Konstr.	Ritad	Godk.	Smst nr.	Ers.	Tolerans där ej annat angivits: ISO 2768 m
		HG			
Dat. 1993-09-24		Skala 1:7	<h1>Atlantic H22</h1>		
					Ritn.nr 14245 A

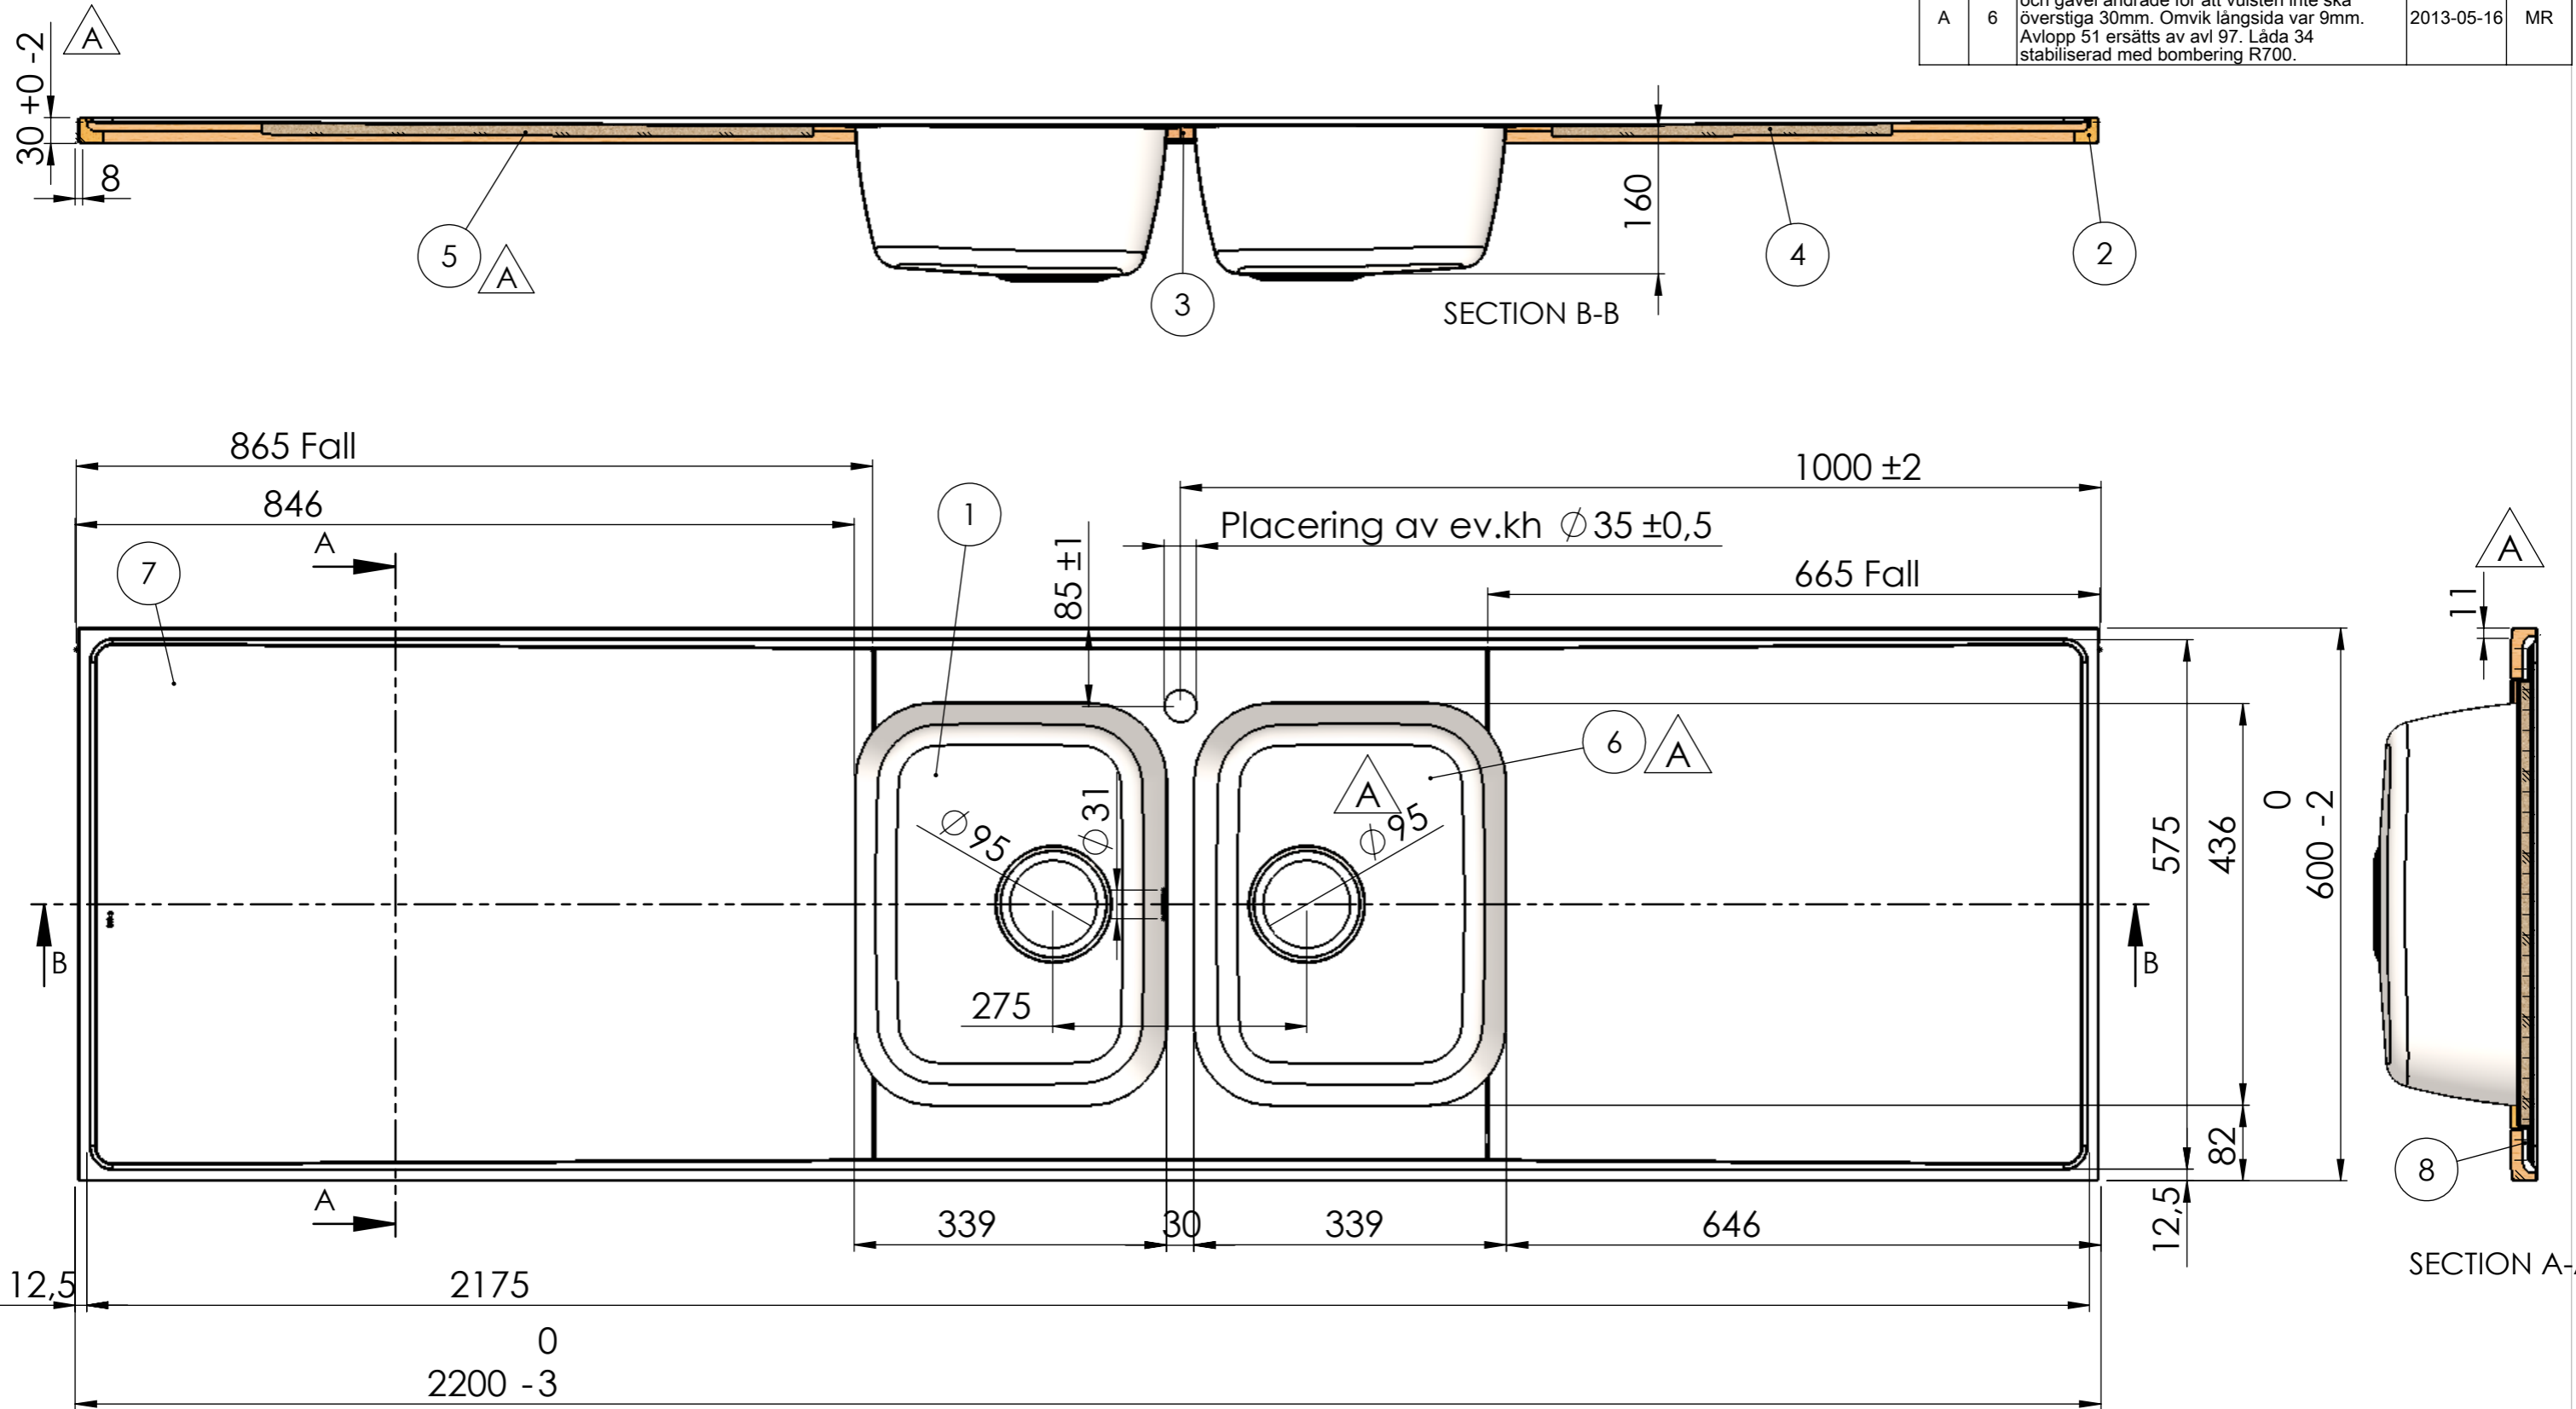
REV.	ANT.	ÄNDRING	DATUM	GODK.
A	6	Windexplatta ersatt med MDF. Kantklipp, ram och gavel ändrade för att vulsten inte ska överstiga 30mm. Omvik längsida var 9mm. Avlopp 51 ersätts av avl 97. Låda 34 stabiliserad med bombering R700.	2013-05-16	MR
